**BRG. 271.1.2018**

## WYJAŚNIENIA TREŚCI SIWZ

dot. postępowania o udzielenie zamówienia publicznego. Numer sprawy: **BRG. 271.1.2018.**  
Nazwa zadania: **Wykorzystanie odnawialnych źródeł energii w Gminie Dąbrowa Białostocka.**

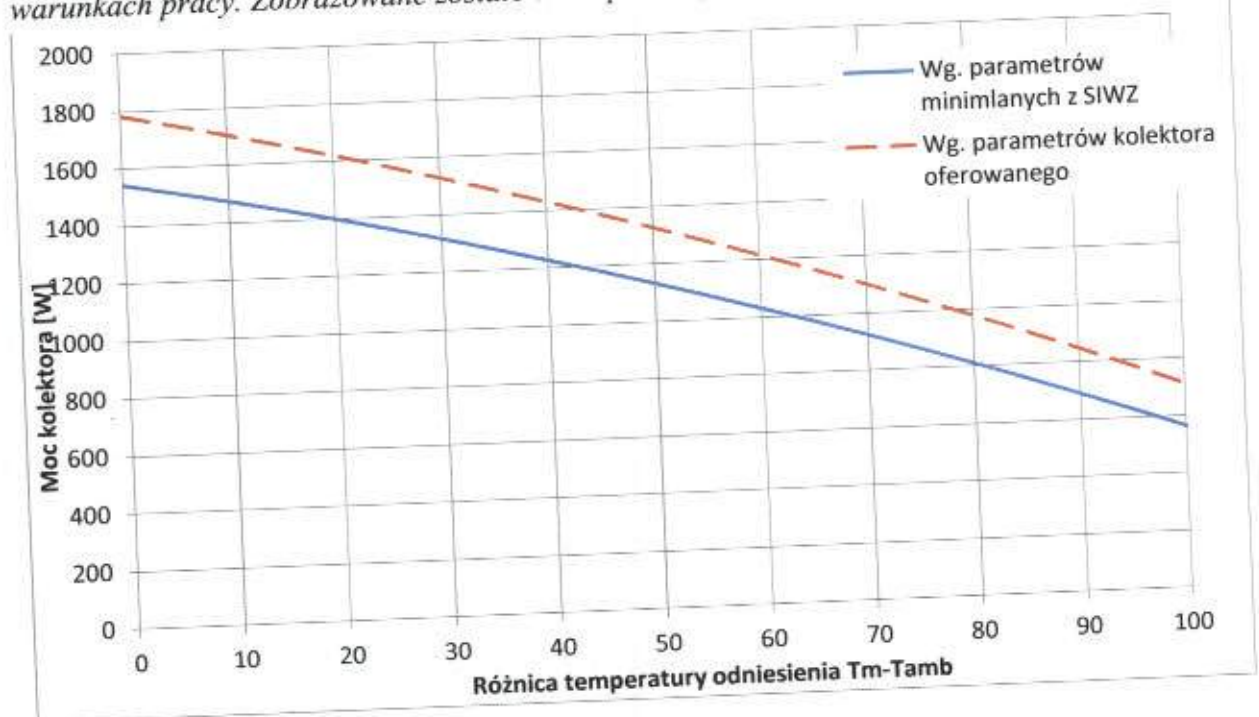
Pyt. 4. W opisie przedmiotu zamówienia Zamawiający podał jako minimalne parametry kolektora słonecznego :

- powierzchnia czynna / absorbera: nie mniej niż  $1,86 \text{ m}^2$ ,
- powierzchnia brutto: nie mniejsza niż  $2,0 \text{ m}^2$ ,
- sprawność optyczna do powierzchni czynnej: nie mniej niż 83%,
- współczynnika strat  $a_1$  do powierzchni czynnej: nie więcej niż  $3,56 \text{ W}/(\text{m}^2 \cdot \text{K})$ ,
- współczynnika strat  $a_2$  do powierzchni czynnej: nie więcej niż  $0,017 \text{ W}/(\text{m}^2 \cdot \text{K}^2)$ .

Na podstawie powyższych parametrów wskazanych przez Zamawiającego, obliczone wartości mocy w poszczególnych punktach różnicy temperatury  $dT$  oraz przy natężeniu promieniowania  $G = 1000 \text{ W}/\text{m}^2$  wynoszą odpowiednio:

- $1\ 544 \text{ W}$  (dla  $dT = 0\text{K}$  i  $G = 1000 \text{ W}/\text{m}^2$ )
- $1\ 474 \text{ W}$  (dla  $dT = 10\text{K}$  i  $G = 1000 \text{ W}/\text{m}^2$ )
- $1\ 317 \text{ W}$  (dla  $dT = 30\text{K}$  i  $G = 1000 \text{ W}/\text{m}^2$ )
- $1\ 134 \text{ W}$  (dla  $dT = 50\text{K}$  i  $G = 1000 \text{ W}/\text{m}^2$ )
- $925 \text{ W}$  (dla  $dT = 70\text{K}$  i  $G = 1000 \text{ W}/\text{m}^2$ )

Dodatkowo z powyższych punktów różnicy temperatury  $dT$ , równej  $0K$ , Zamawiający żąda wyższej wartości mocy kolektora niż wynika z podanych współczynników i ma ona wynosić nie mniej niż  $1\ 550\ W$  (dla  $dT = 0K$  i  $G = 1000\ W/m^2$ ) tak samo dzieje się w przypadku różnicy temperatury  $dT$ , równej  $10K$  oraz  $50K$ .

Dla każdego kolektora słonecznego w dostępnych publicznie wynikach badań w ramach certyfikacji Solar Keymark, prezentowane są obliczone moce zawsze dla takich samych charakterystycznych warunków odniesienia, co także dla osób mniej zorientowanych umożliwia proste, jednoznaczne i bezpośrednie porównywanie mocy kolektorów, a w przypadku przedmiotowego postępowania ocenę spełnia wymaganych parametrów minimalnych. Postawienie wymagań co do wydajności kolektora słonecznego wyłącznie w postaci wymaganej mocy minimalnej kolektora, umożliwia Zamawiającemu uzyskanie kolektora o wyższej wydajności cieplnej i osiągnięcie wyższego efektu ekologicznego niż wynika z wymagań opisanych w SIWZ. Jednocześnie zamawiający nie będzie ograniczał konkurencji, poprzez niedopuszczenie do zastosowania produktów o wyższej wydajności, co łatwo robić wprowadzając wiele szczegółowych parametrów, jak jest to zrobione w obecnej specyfikacji, na przykład w postaci współczynników sprawności. Parametry te osobno nie wskazują na wydajność cieplną kolektora słonecznego, a dopiero wyliczona na ich podstawie moc dla różnych warunków pracy pozwala na dokonanie obiektywnego porównania oferowanych kolektorów. Przyjęty opis przedmiotu zamówienia, z obecną treścią w zakresie kolektorów słonecznych narusza zasady konkurencji co jest sprzeczne z prawidłowym wydatkowaniem środków publicznych, gdyż nie dopuszcza do zastosowania oferowanego przez nas kolektora lepszego, o wyższej wydajności cieplnej w każdych warunkach pracy. Zobrazowane zostało to na poniższym wykresie:

Prosimy o dopuszczenie do zastosowania w zakresie równoważności przyjętych rozwiązań kolektora słonecznego o wyższym niż dopuszczony w opisie przedmiotu zamówienia współczynniku strat nieliniowych  $a_1 = 3,58\ W/(m^2K^2)$ , pod warunkiem zaoferowania kolektora, którego moc dla różnicy temperatury  $dT$  wynoszącej odpowiednio  $0K$ ,  $10K$ ,  $30K$ ,  $50K$  i  $70K$  jest wyższa od mocy kolektora, wymaganej przez Zamawiającego w SIWZ.

Odp. 4. Zamawiający pozostawia parametry kolektorów słonecznych bez zmian z wyjątkiem grubości izolacji kolektora – Zamawiający rezygnuje z wymogu grubości izolacji kolektora słonecznego.
